Les présentes observations portent sur (i) l'**emplacement réservé n°22198-24** inscrit au PLUi-H arrêté, situé sur la voie dénommée « Voie Romaine », commune de Pleumeur-Bodou, d'une superficie de 2 123,60 m<sup>2</sup>, dont le bénéficiaire est la Commune et dont la destination déclarée est « LLS (3) » (3 logements locatifs sociaux) et (ii) l'**OAP n°22198-14 - Golf Hôtel**.

### **Observation n°1 : Défaut de description et justification suffisante**

Capture d'écran Géoportail

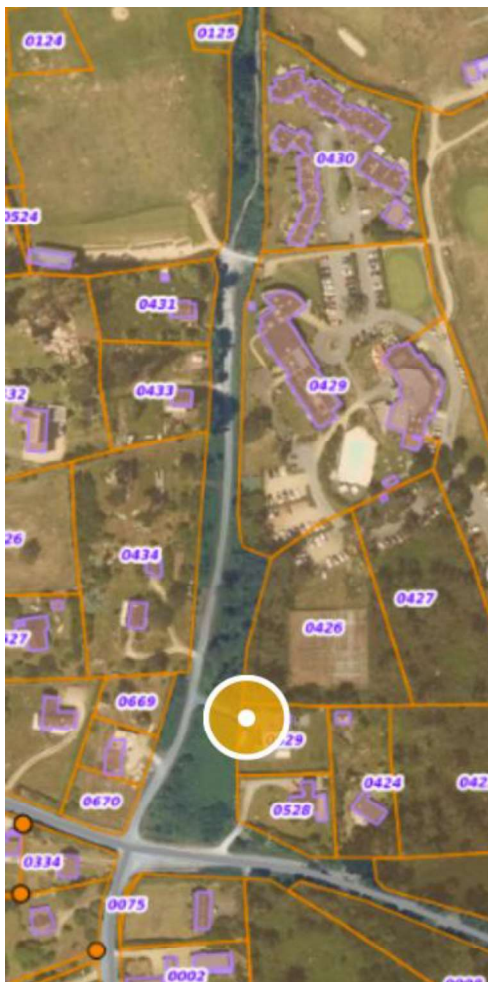
Enfin, j'attire votre attention sur le fait que la parcelle, objet de l'emplacement réservé, correspond à l'emprise d'une ancienne voie. À ce titre, il convient de vérifier sa nature juridique antérieure.

L'absence de cette justification individualisée constitue un défaut de motivation susceptible d'entacher la légalité de l'emplacement réservé.

Par conséquent, je demande que la collectivité justifie les raisons objectives pour lesquelles ce terrain, non identifié comme dent creuse dans le document d'urbanisme précédent, est désormais grevé d'un emplacement réservé pour la réalisation de logements locatifs sociaux, et que l'emplacement réservé soit complété par une description du programme permettant une réelle information des riverains.

Annexe sanitaire PLUi-H - Carte n°2 intitulée « Vulnérabilité aux inondations par ruissellement » - Dalle C10.

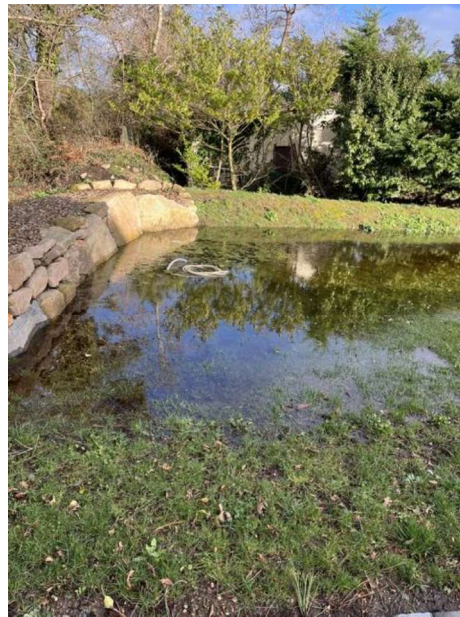
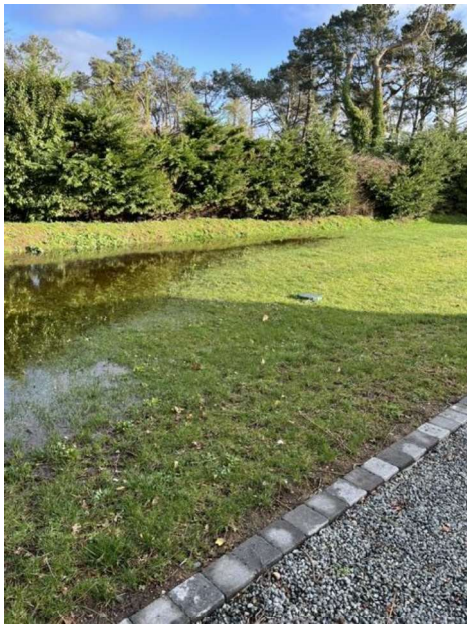
Ma parcelle (BA529) jouxte directement la parcelle objet de l'emplacement réservé et se situe en contrebas de celle-ci. La topographie des lieux, caractérisée par une pente, entraîne un écoulement naturel des eaux vers mon terrain. Or, en période de fortes pluies, ma fosse septique déborde déjà en raison de la saturation du sol.

Ce risque est également expressément identifié et cartographié par les propres documents du PLUi-H. En effet, la partie de ma parcelle située en contrebas de l'emplacement réservé est classée en « zone d'écoulement limité », avec un axe de ruissellement identifié sur la carte n°2 intitulée « Vulnérabilité aux inondations par ruissellement » annexée au dossier de PLUi-H (Dalle C10).

L'inscription d'un emplacement réservé destiné à accueillir des constructions sur la parcelle en amont d'une zone d'écoulement limité et d'un axe de ruissellement identifié est en contradiction directe avec la prise en compte de ce risque dans les documents d'urbanisme. En imperméabilisant la parcelle voisine à la parcelle BA529 par des constructions et leurs annexes (voiries, stationnements, espaces communs), l'opération aggraverait mécaniquement les écoulements vers les fonds situés en aval - dont le mien - alors même que ceux-ci sont déjà identifiés comme vulnérables.

Or, aucune étude de sol ni étude hydraulique n'est produite dans le dossier pour démontrer que la parcelle objet de l'emplacement réservé également en pente et dans un secteur où les sols sont déjà saturés, est en mesure d'absorber les eaux pluviales générées par la construction de trois logements sans incidence sur les fonds voisins en aval identifiés comme zones d'écoulement limité dans les documents mêmes du PLUi-H.

Je demande que la collectivité produise une étude hydrogéologique et hydraulique démontrant la faisabilité de la gestion des eaux pluviales intégralement sur site, sans aggraver les écoulements vers les zones d'écoulement limité et axes de ruissellement identifiés en aval sur la carte n°2 de vulnérabilité aux inondations par ruissellement.
